Wettbewerb für Bauten der Diakonissenanstalt in Riehen (Basel)

Aus dem Bericht des Preisgerichtes

Erster Preis, Nr. 6, H. Von der Mühl und P. Oberrauch Situation

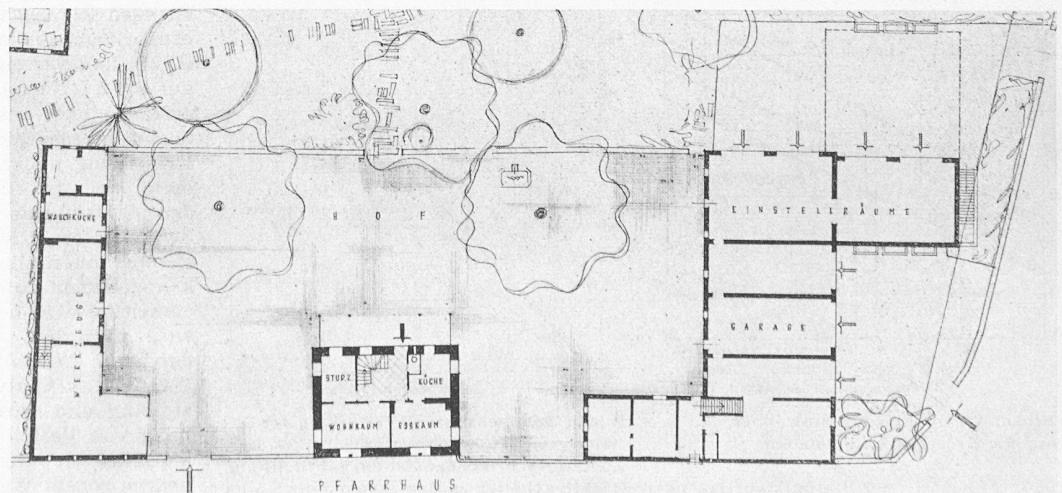
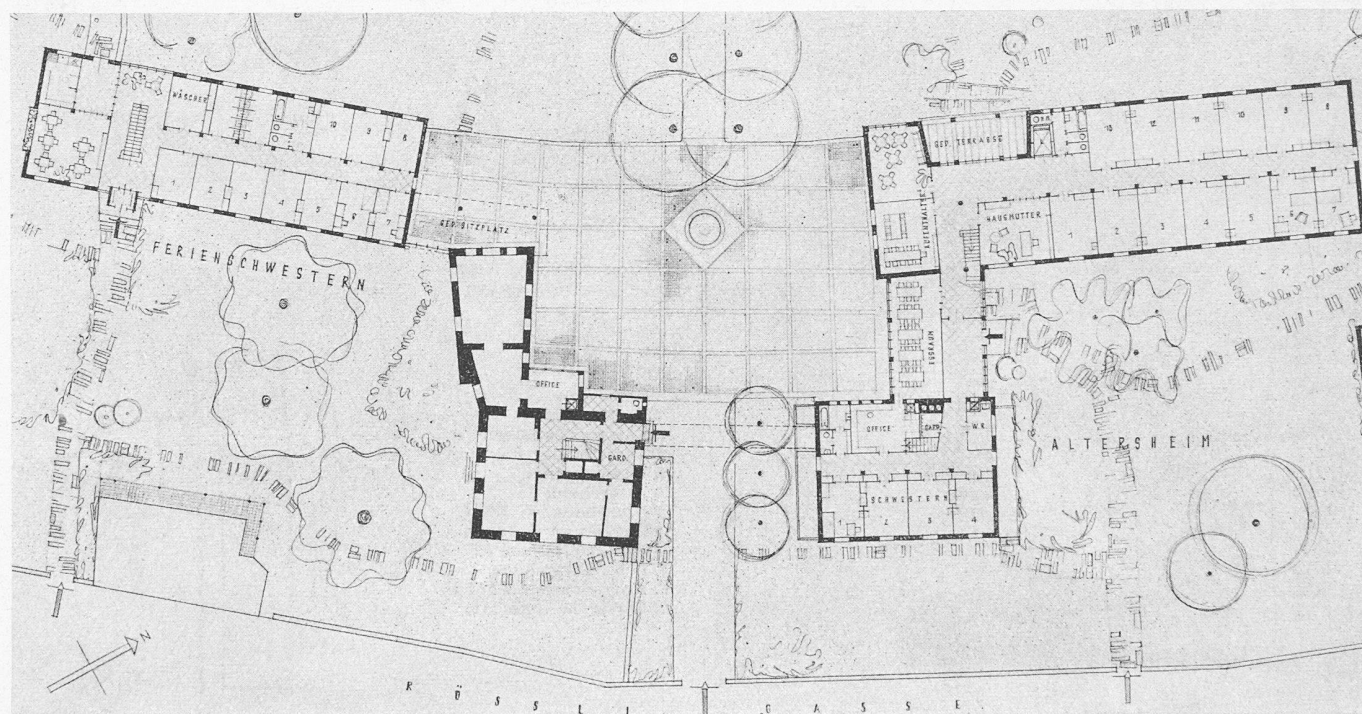
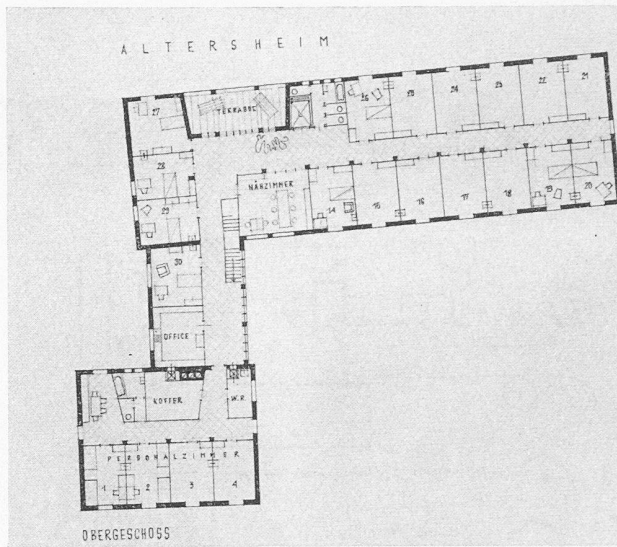
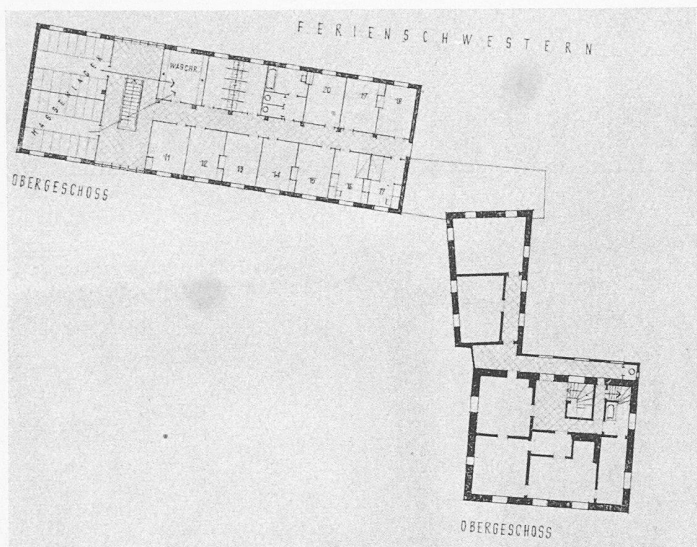
Das Projekt zeichnet sich durch einen guten Vorschlag für die Gesamtüberbauung aus. Eine schöne zusammenhängende

Parkfläche bleibt erhalten. Die bestehende Baumallee ist überzeugend in die Konzeption einbezogen. Eine Abriegelung des Parkgeländes gegen das charakteristische Dorfbild wird vermieden. Durch die vorwiegende Längsstellung der projektierten Bauten quer zur Allee werden schöne, nutzbare und besonnte Gartenräume geschaffen, die in gegenseitiger Beziehung zueinander stehen. Die vorhandenen Bauten sind geschickt mit den Neubauten in Zusammenhang gebracht worden. Für die im Programm verlangten Bauten wird nur der südliche Teil des Geländes beansprucht, so dass an richtiger Stelle im nördlichen Teil eine genügende Baulandreserve für

spätere Bauten erhalten bleibt.

1. Preis. Sarasin-Iselinhaus, Haus für Ferienchwestern und Altersheim, 1:600. Unten Westansicht 1:700

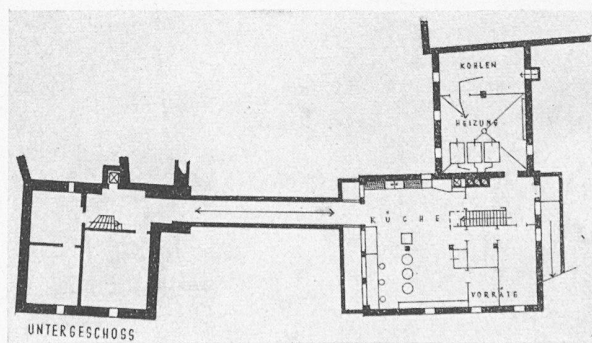
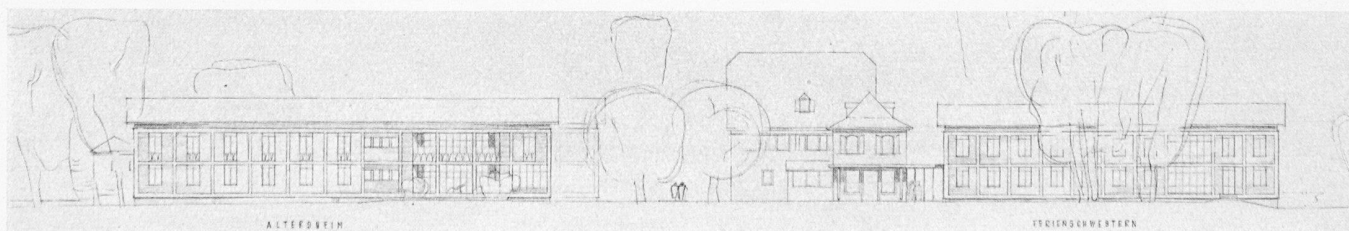
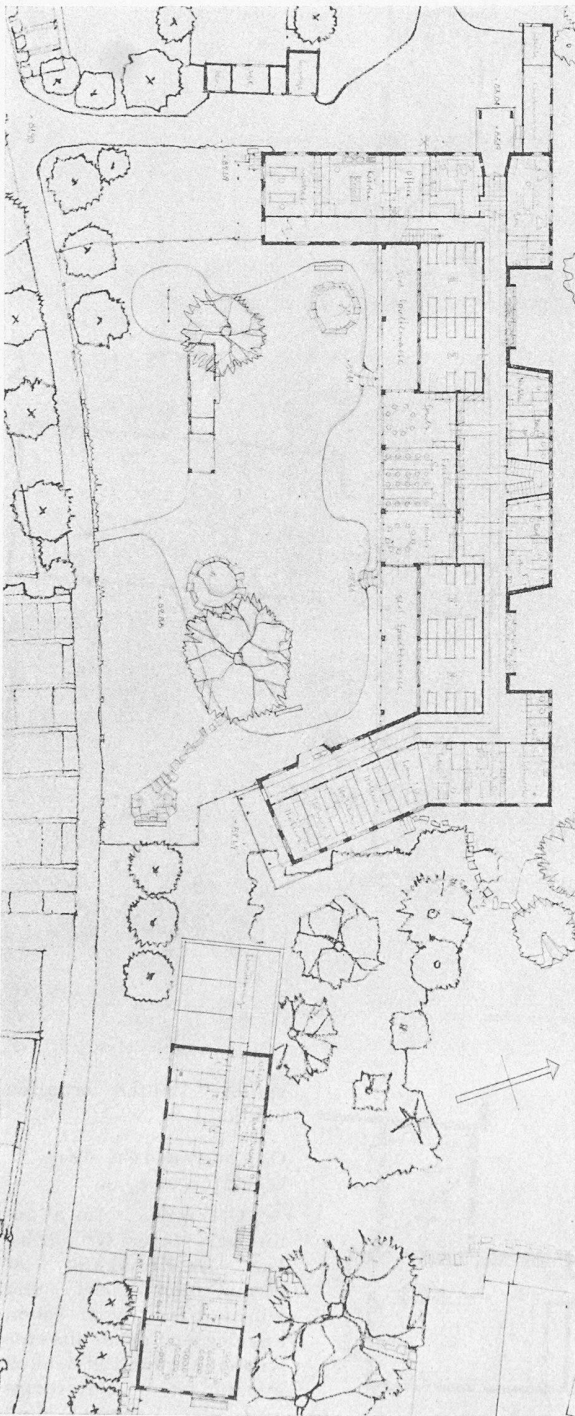
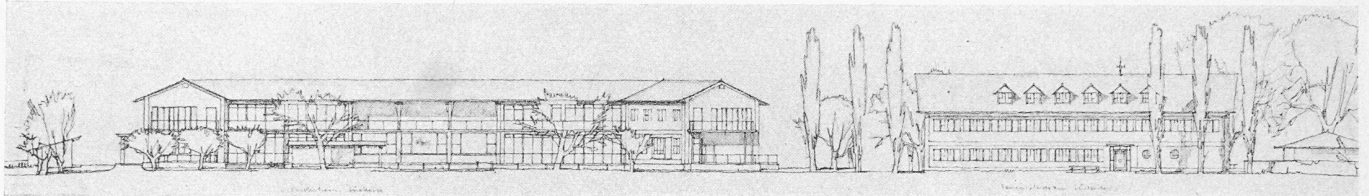
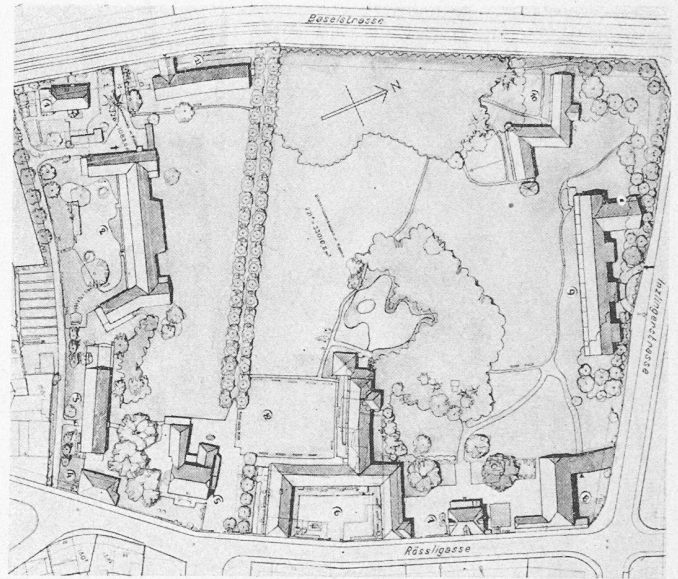
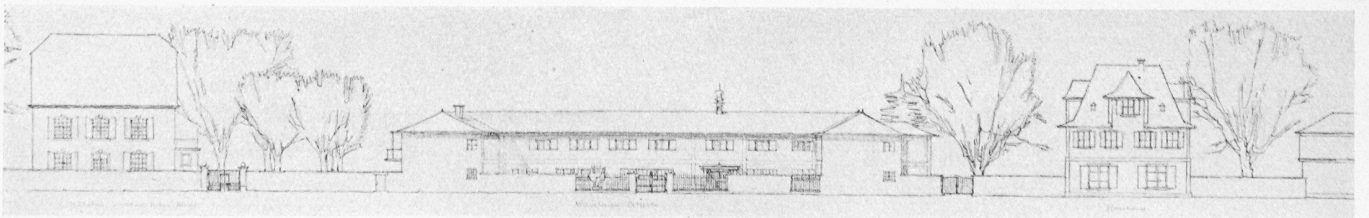
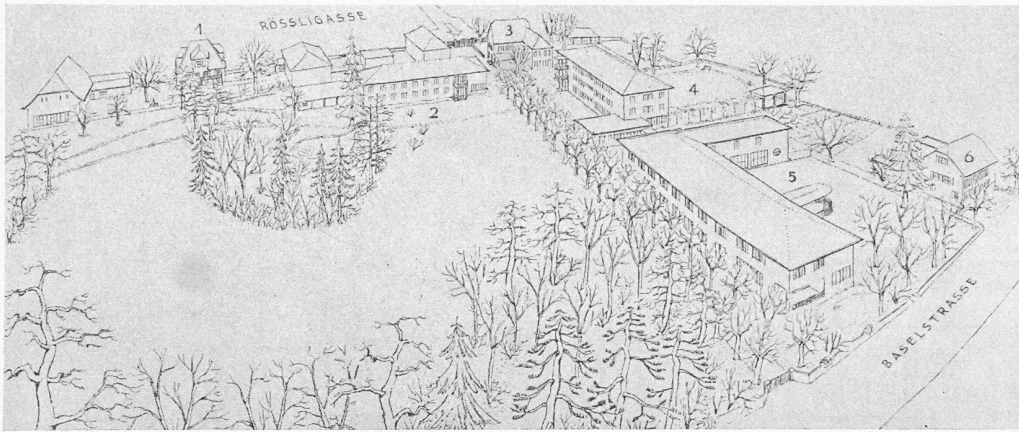
Altersheim: Im allgemeinen klarer Grundriss. Der Haupteingang ist etwas kompliziert und würde besser vom schön angelegten Vorhof aus entwickelt werden. Betrieblich günstig ist die Unterbringung der Personal- und Wirtschaftsräume in einem besonderen Gebäudeflügel. Die Lage der Küche auf der

Seite des Hauptzuganges mit Belichtung durch den Schacht ist ungünstig. Eine Veriegung in die Nordost-ecke mit Tieferlegung des Vorgeländes wäre zu empfehlen.

Kinderheim: Die Lage des Kinderheims mit Südostbeleuchtung der Haupt-räume ist gut. Die Gebäude-gruppe ist etwas starr. Der richtig dimensionierte Spiel-platz liegt vorteilhaft ab-seits von den übrigen Ge-bäudegruppen. Die Grund-rissdisposition ist betrieb-lich nicht einwandfrei. Der Haupteingang liegt ungün-stig, die Verbindung zum Kinderheim durch den Ess-raum ist abzulehnen. Die Unterbringung der Schwe-ster und Lehrtöchter in einem besonderen Gebäude-trakt ist zu begrüssen. Die schmalen Terrassen vor den

Schlafzimmern sind nicht zweckmässig. Die Isolierzimmer zwischen den Kinderzimmern liegen ungünstig. Es fehlen die verlangten Nebenräume, wie Waschküche und Abstellräume für Kinderwagen usw. Eine teilweise Unterkellerung ist nicht zu umgehen. Die im Altersheim vorgesehene zentrale Heizanlage ist vom Kinderheim etwas weit entfernt.

Haus für Ferienschwestern: Gute Lage mit klarem Grundriss. Der Vorschlag für die Erweiterung ist nicht ganz überzeugend. Das Pritschenlager ist von den Schlafräumen in richtiger Weise abgesondert.

Der Umbau der bestehenden Gebäude ist sorgfältig studiert und geht nicht zu weit. Durch die Entfernung der unglücklichen späteren Anbauten beim Wilhelm-Sarasin-Iselin-Haus tritt die ursprüngliche klare Bauform wieder in Erscheinung. Für die Veranda im Obergeschoss wird im Winkel zum Ferienheim ein guter Ersatz geschaffen.

Die kubische Gliederung der nur zweigeschossigen Baukörper wird der gewählten Situation gerecht und entspricht dem Zweck der Bauten. Die architektonische Durchbildung der mit Backstein ausgeriegelten Skelettkonstruktion ist wohl denkbar, aber etwas schematisch vorgetragen und dürfte wirtschaftlich kaum zu vertreten sein. **Kubikinhalt:** Altersheim 7033, Kinderheim 6031, Haus für Ferienschwestern 2926, total 15990 m³.

2. Preis (3000 Fr.) Nr. 2
Verfasser R. CHRIST,
Arch., Basel

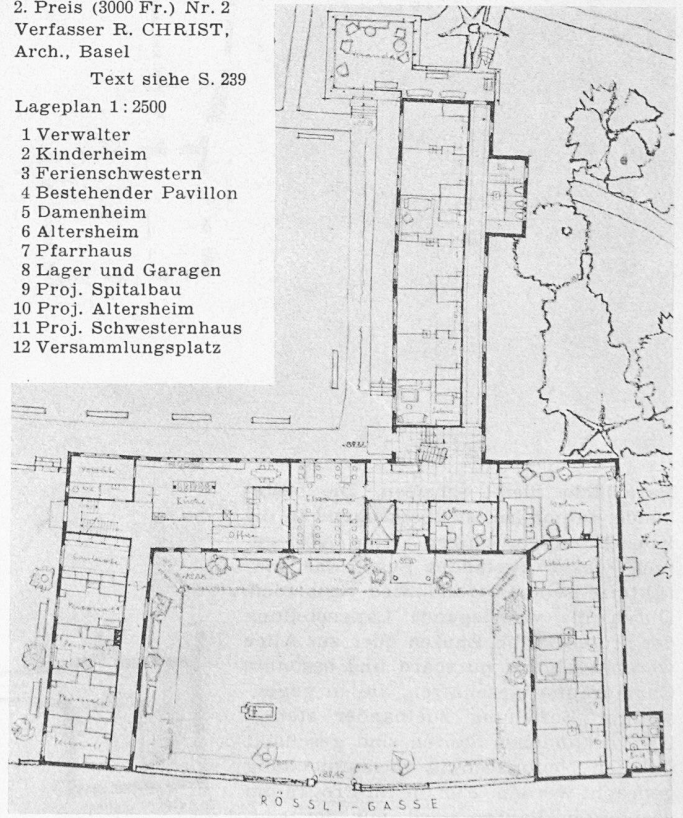
Die neuen Gebäude werden an der Südgrenze der Liegenschaft und an der Rössligasse gruppiert, so dass die Parkanlage zusammenhängend erhalten bleibt. Besonders reizvoll ist die Gruppierung des neuen Altersheims um einen Vorgarten und seine Verbindung mit dem alten Park. Die Gebäudefluchten an der Südgrenze versperrten leider den offenen

Blick gegen das Dorf Riehen und bilden eine beinahe durchgehende Abschlusswand. Die bestehende Lindenallee ist zu den Gebäuden nicht in Beziehung gebracht.

Altersheim: In dieser einbündigen und deshalb etwas kostspieligen Anlage wird ohne Zweifel ein behagliches Heim entstehen, das aber wegen seiner architektonischen Auflösung im Betrieb eine starke finanzielle Belastung bedeuten wird und deshalb wohl zu wenig den im Programm verlangten einfachen Verhältnissen Rechnung

3. Preis (2000 Fr.) Nr. 4
 Verfasser W. KEHLSTADT, Arch., Basel
 Oben Perspektive aus Nordwesten:
 1 Pfarrhaus, 2 Ferienschwestern, 3 Sarasin-Iselin-haus, 4 Altersheim, 5 Kinderheim, 6 Verwalter
 Links Erdgeschoss 1:800 Text siehe S. 241

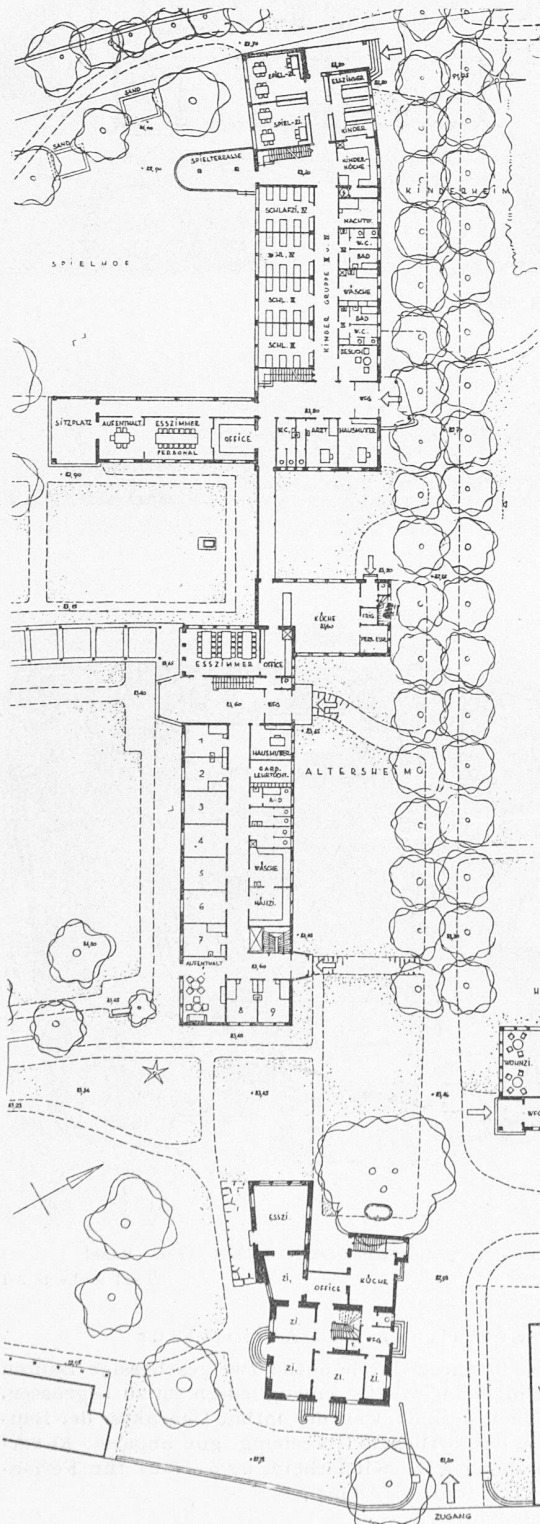
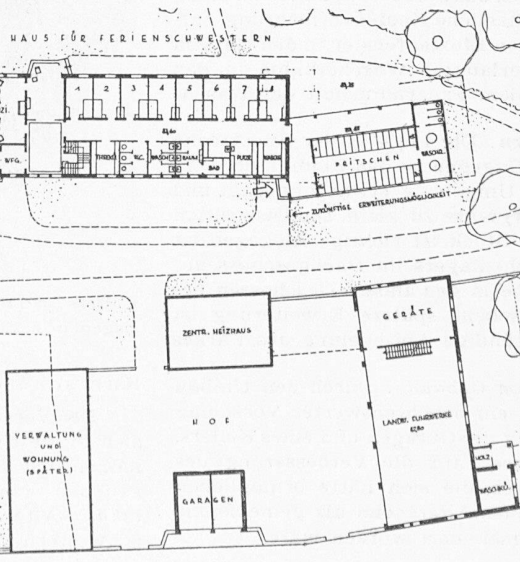
Die Lage der projektierten Bauten auf dem Teilstück südlich der Allee ist an und für sich gut, weil damit der nördliche Hauptteil des Areals für spätere Bauten zur Verfügung steht. Der Vorschlag für die Gesamtüberbauung ist zu dicht und beeinträchtigt den Zusammenhang zwischen den Grünflächen auf der nördlichen und südlichen Geländehälfte. Vor allem ist die Ersetzung des Verwalterbaues durch einen dem Kinderheim vorgelagerten Neubau unerwünscht. Die Aufreihung der beiden Gebäude für Kinderheim und Altersheim längs der Allee riegelt den Park gegen den Dorfkern von Riehen ab, was zu bedauern ist.

Altersheim: Die vorgeschlagene Lage des dreigeschossigen Baues mit geräumiger, mit dem bestehenden Altersheim gemeinsamer Gartenfläche ist denkbar. Klarer, konzentrierter Grundriss. Schöne Lösung der Eingangshalle mit Durchblick in den Garten. Der gedeckte Sitzplatz im Freien ist zu weit vom Haus entfernt. Der Vorschlag einer einzigen Küche, welche auch das Personal des Kinderheimes bedienen soll, ist prüfenswert.

Kinderheim: Zu nahe an der Allee gelegen. Schöne Spielwiese auf der Südwestseite, leider unter Opferung der kleinen Terrainerhöhung gegen die Strasse zu. Die Qualität des Grundrisses ist nicht so gut wie beim Altersheim. Die beiden Eingänge und Treppenhallen sind zu gleichwertig. Die Spielterrassen sind in der vorgeschlagenen Form nicht brauchbar. Das Vorziehen eines Gebäudetraktes mit Personalräumen auf der Südseite gegen das Altersheim ist als Lärmschutz zu begrüssen. Der Vorschlag für die Zweiteilung der Küche wäre zu prüfen.

Haus für Ferienschwestern: Die Lage am Südostrand des Parkes ist denkbar; unerwünscht sind die vorgelagerten Nebengebäude an der Rössligasse für Heizung, Garagen und Verwaltung. Guter und wirtschaftlicher Grundriss. Die Anordnung des Pritschenlagers im einstöckigen Anbau ist gut, die spätere Erweiterung möglich.

Umbau der bestehenden Gebäude: Der Verfasser hat sich mit dieser Frage nicht sehr intensiv beschäftigt. Der Anbau am Verwalterhaus ist überflüssig.

Der kubische Aufbau und die architektonische Durchbildung bieten nicht die selben Qualitäten wie die Grundrisskonzeptionen. *Kubikinhalte:* Altersheim 7782, Kinderheim 8161, Haus für Ferienschwestern 4021, total 19964 m³.
